PARERE TECNICO PER LA VERIFICA DEGLI ELABORATI PRODOTTI E DEGLI STUDI COMPIUTI A SUPPORTO DELLO STUDIO DI IMPATTO AMBIENTALE DELL'IMPIANTO PILOTA GEOTERMICO "MONTENERO" DALLA SOCIETÀ PROPONENTE PER GLI ASPETTI IDROGEOLOGICI, IDRAULICI, GEOLOGICI, SISMICI, GEOTECNICI, GEOMORFOLOGICI, GEOCHIMICI, GEOTERMICI ED AMBIENTALI (ACQUE SOTTERRANEE, SUPERFICIALI, SUOLO, SOTTOSUOLO, ATMOSFERA PER PROVE DI PRODUZIONE).

Considerazioni tecniche sulla sussistenza dei requisiti come progetto pilota geotermico dell’istanza “Montenero”

Parere tecnico in merito alla procedura di VIA riferita all'istanza presentata il 25/06/2014 al Ministero dell'Ambiente e della Tutela del Territorio e del Mare (codice procedura 2777), ai sensi dell'art.23 del D.Lgs.152/2006.

Fig.1 – Localizzazione dei pozzi geotermici e petroliferi (banca dati UNMIG) in prossimità del Permesso per Impianto Pilota Montenero. Mappa Google Earth.

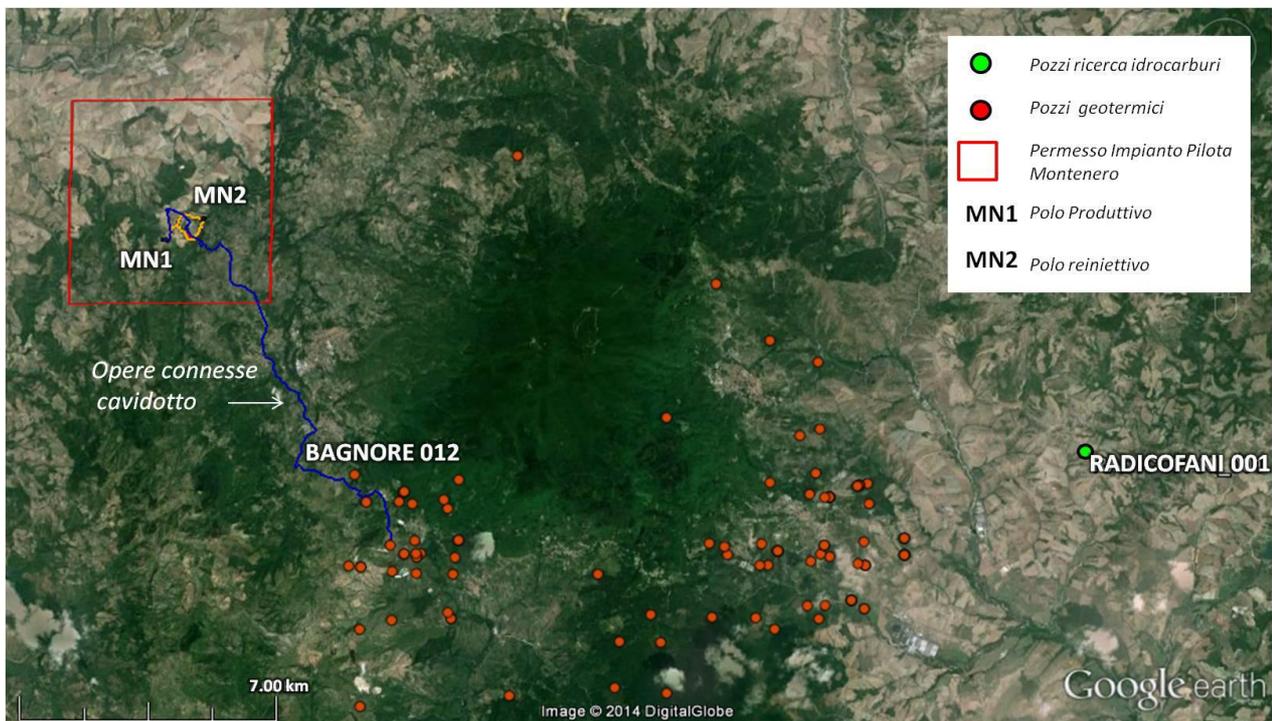
- ✓ l'assenza di pozzi profondi per ricerca di idrocarburi. Il pozzo più vicino all'area del permesso è il RADICOFANI 001 che si localizza a circa 25 km in direzione W-SW rispetto al polo re iniettivo MN2 (Fig.1);

- ✓ l'assenza di pozzi geotermici o sondaggi profondi per un raggio inferiore a circa 8 km dall'impianto. I pozzi geotermici più vicini sono infatti quelli del campo geotermico di Bagnore. Il più vicino tra questi è il BAGNORE 012 che si localizza a circa 8 km in direzione S-SW rispetto all'impianto (Fig.1);

Fig.2 – Localizzazione dei pozzi consultabili dalla Banca dati del Sottosuolo e della Risorsa Idrica della Regione Toscana (BDSRI), in prossimità del Permesso per Impianto Pilota Montenero. Mappa Google Earth.

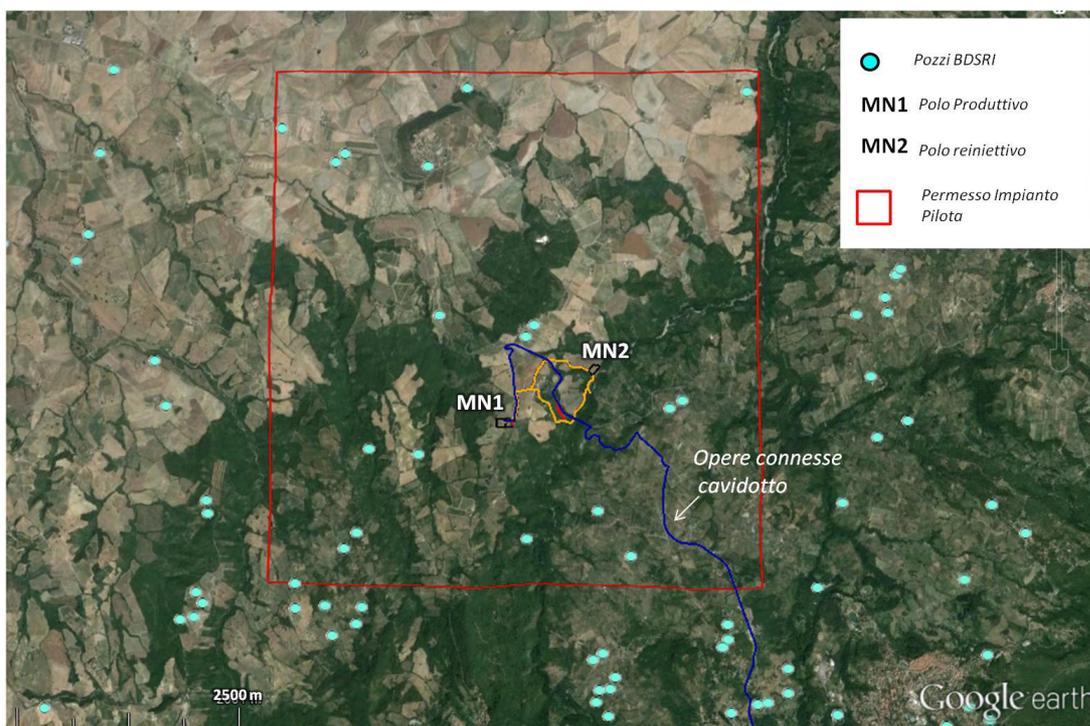
- ✓ la presenza di numerosi pozzi ad uso domestico superficiali all'interno dell'area del permesso e localizzati anche a circa 800 metri dall'impianto. Tale dato, non indicato come disponibile nella SIA, conferma la presenza di acquiferi superficiali sfruttati nelle aree del permesso di ricerca (Fig.2);

Fig.3 - Localizzazione delle linee sismiche consultabili dalla banca dati VIDEPI più prossime al Permesso per Impianto Pilota Montenero. Mappa Google Earth.

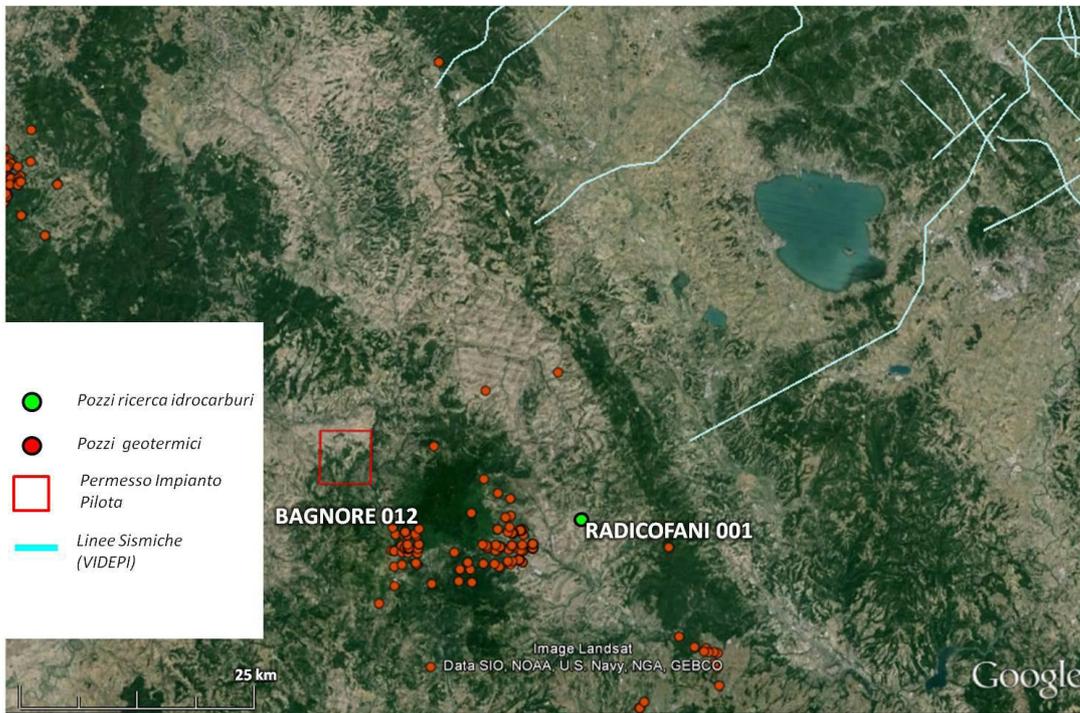
- ✓ l'assenza di linee sismiche consultabili più vicine di circa 30 km dall'area in oggetto (secondo la consultazione della banca dati VIDEPI) (Fig.3);

Fig.4 – Profili sismici acquisiti sul M. Amiata. Immagine tratta da Brogi (2004) e modificata con aggiunta del Permesso di Impianto Pilota Montenero e localizzazione dei poli produttivo (MN1) e reiniettivo (MN2) di progetto.

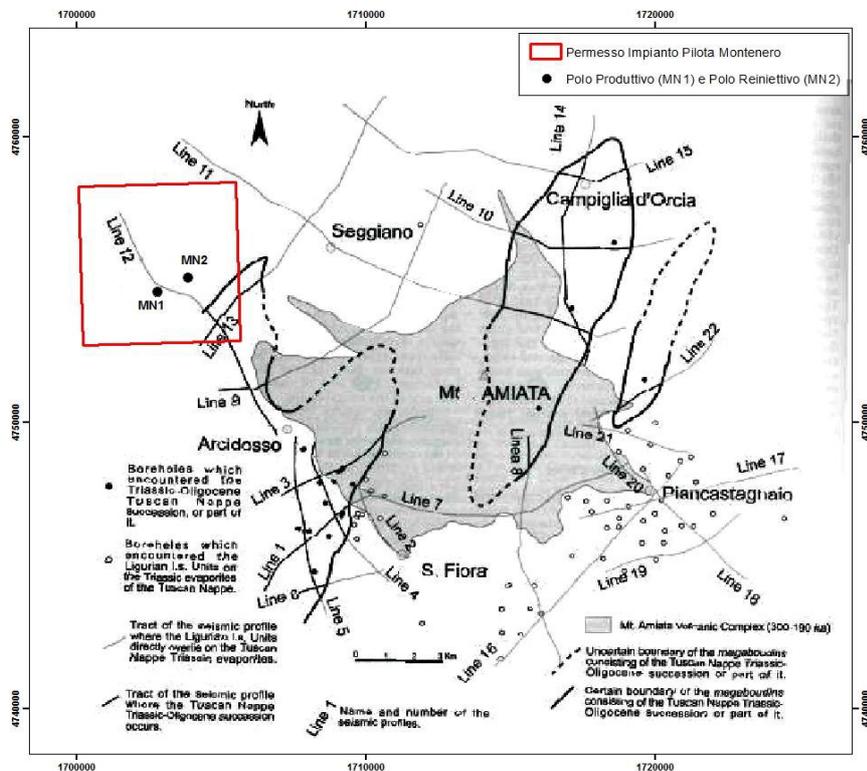
Anche in riferimento alla pubblicazione Brogi 2004, come schematicamente indicato nella Fig.4, si **evidenzia la suddetta estrema variabilità sia verticale che laterale del presunto serbatoio geotermico e che assume carattere regionale per l’intera area amiatina.**

Fig.9 – Stratigrafie dei pozzi del campo geotermico di Bagnore consultabili dal sito UNMIG. Il tratto continuo collega il tetto delle Anidriti. Per maggiori dettagli sulle stratigrafie vedere Allegato 1 (schede complete di pozzo).

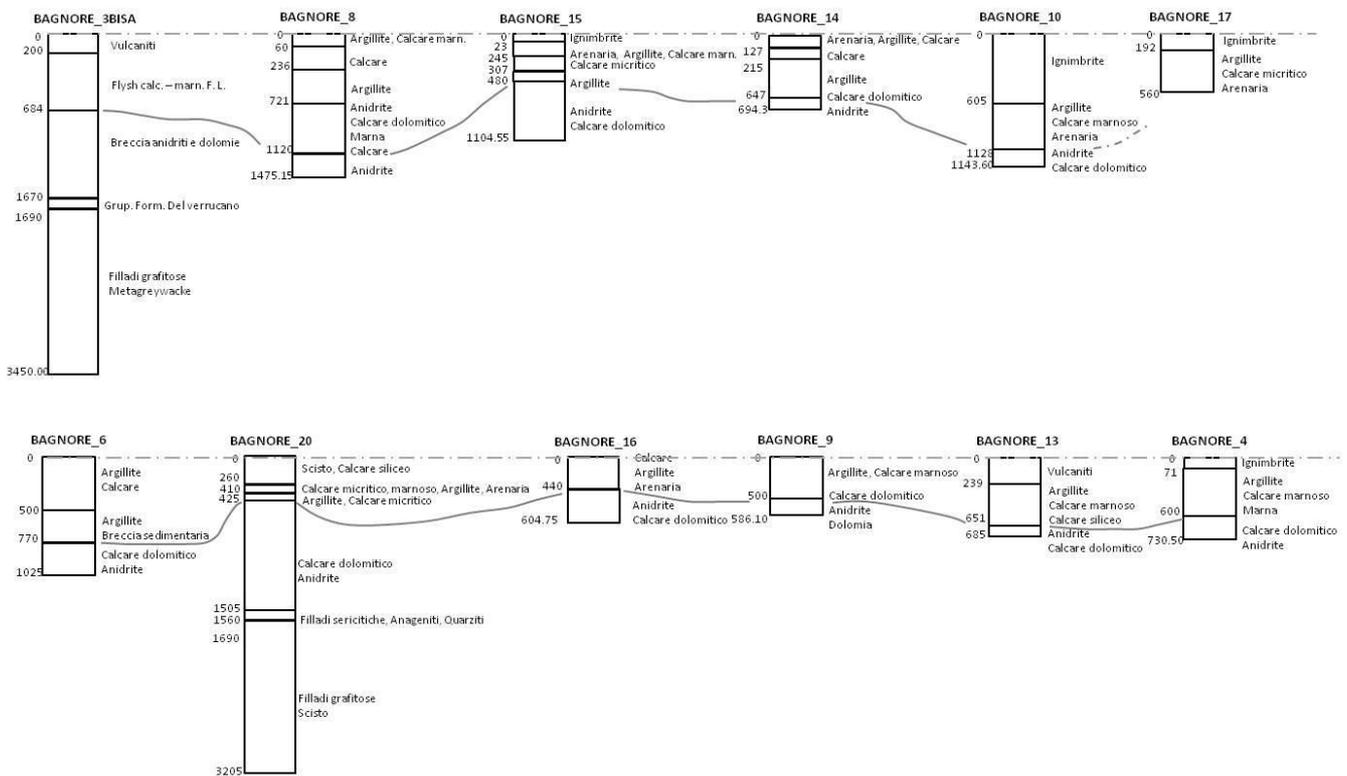
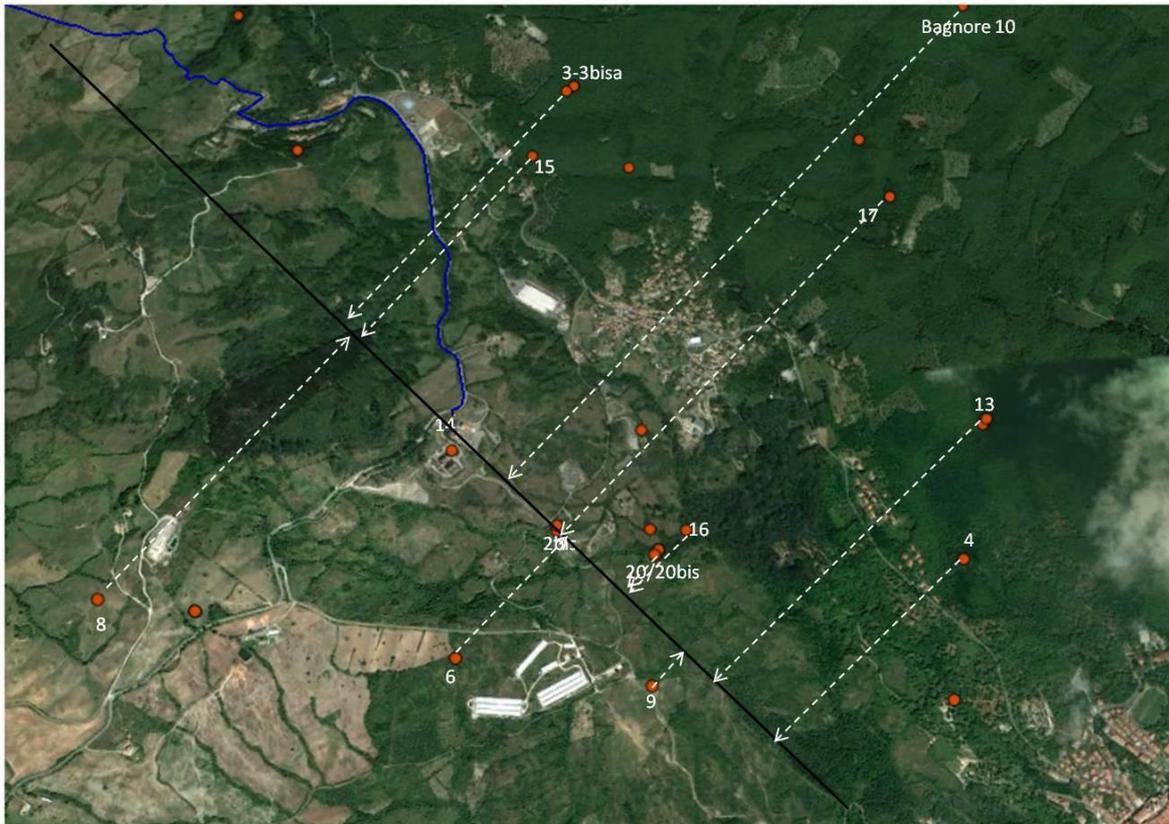
Questi pozzi denotano altresì **un’estrema variabilità verticale del top del serbatoio** e della costituzione stessa del serbatoio geotermico (profondità variabili da circa 600 a 1200 metri dal p.c.) anche a poca distanza (inferiore a 2 km) tra i vari pozzi geotermici con stratigrafia disponibile (Fig.9 – Allegato 1)
